OFICIO N° 1343 -2019-ANA-DCERH

Asunto : Opinión favorable al Estudio de Impacto Ambiental detallado del proyecto "Centrales Hidroeléctricas Lluclla y Lluta".

Al respecto, esta Autoridad, emite opinión favorable, de acuerdo a lo recomendado en el Informe Técnico N° 562-2019-ANA-DCERH/AEIGA, el cual se adjunta.

Figura 1 Esquema hidráulico

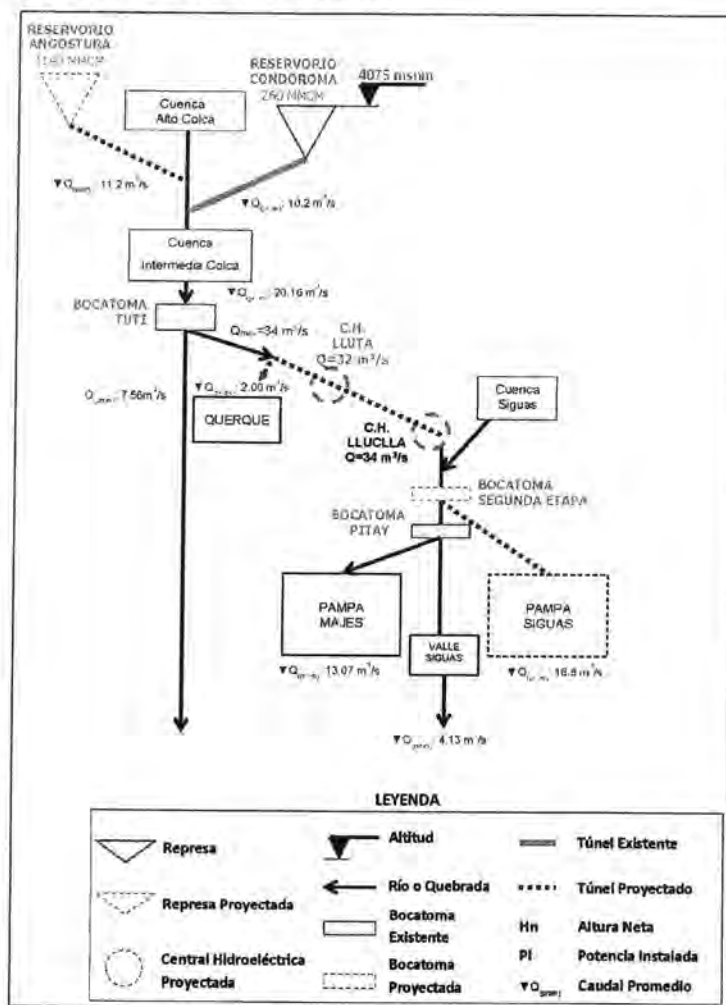
Respuesta: El titular presento el esquema hidráulico del proyecto consignando los caudales de captación y devolución de ambas centrales que forman parte del presente instrumento.

En la figura 1 (respuesta 1-a) del informe "Observaciones ANA", se presenta el esquema hidráulico de los proyectos C.H. Lluta y Llucila; y en la página 83 del mencionado informe una detallada explicación de cada componente. **Absuelta**

Figura 2 Diagrama de flujo: uso de agua y generación de efluentes

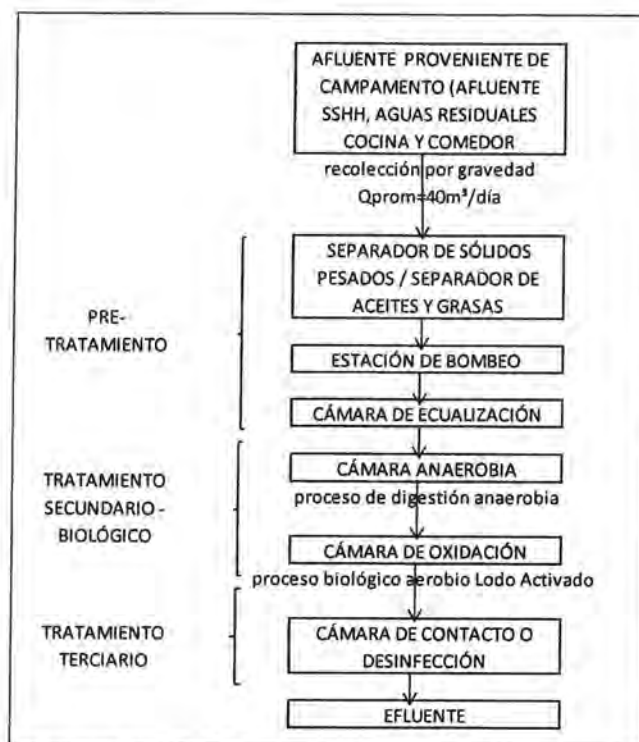
- 4.3. **Observación N° 3:** Con referencia al manejo de las aguas residuales domésticos e industriales, previstas, estas deben guardar relación con la dotación, su manejo y disposición final deberá reformularse de acuerdo a la respuesta a la observación 2; asimismo se indica que se prevé la descarga de las aguas residuales domesticas a fuentes de agua igualmente con referencia al agua residual industrial indica la posibilidad de descargar el agua residual al río, por lo descrito el titular deberá:

Respuesta: El titular señala que el Proyecto contempla la implementación de plantas de tratamiento de aguas residuales, las cuales serán del tipo Biológico de lodo activado por aeración extendida. Referente al sistema de tratamiento esto contará con un pre tratamiento,

Tratamiento secundario – biológico y un tratamiento terciario (cámara de contacto o desinfección, sistema de filtración y sistema de tratamiento de lodo).
